公告号: A21-055

### HW系列大型半球形指示灯规格之更改

产品	外观	型号开头
HW系列大型半球形指示灯		HW1P-5Q4①
FB系列控制盒带HW系列大型半球形指示灯		FB1W-HW1P-5Q4①
LSTDB 灯珠		LSTDB-2②

参考: 更改前和更改后的HW系列大型半球形指示灯

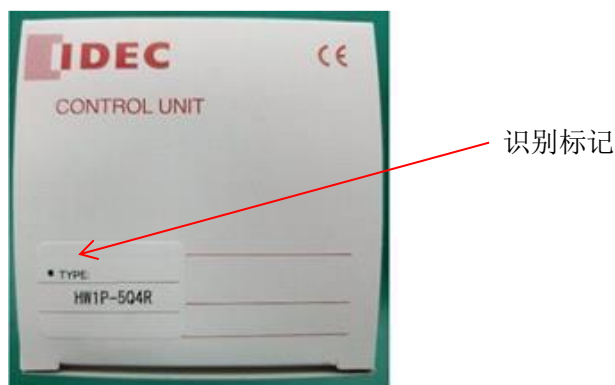
用于 HW 系列大型半球形指示灯的 LED 灯将被更换。

因此, 内置 LED 灯的颜色和电流消耗将做如下更改。

此外, LED 灯的部件号, 内部电路, 外观和尺寸也会改变。

额定电压	24V AC/DC					
电压范围	24V AC/DC±10%					
指示灯颜色	红色 (R)	琥珀色 (A)	绿色 (G)	蓝色 (S)	黄色 (Y)	纯白 (PW)
内置灯珠的颜色	更改前	红色	琥珀色	绿色	蓝色	纯白
	更改后	琥珀色		绿色	纯白	
电流	更改前	15mA				
	更改后	14mA		8mA	7mA	
灯珠型号	更改前	LSTDB-2R	LSTDB-2A	LSTDB-2G	LSTDB-2S	LSTDB-2PW
	更改后	LSTDB-2AN		LSTDB-2GN	LSRD-2	
灯珠的内部电路	更改前					
	更改后					
灯珠的外观和尺寸	更改前					
	更改后

注意: 完成品型号不变, 无其他规格变更
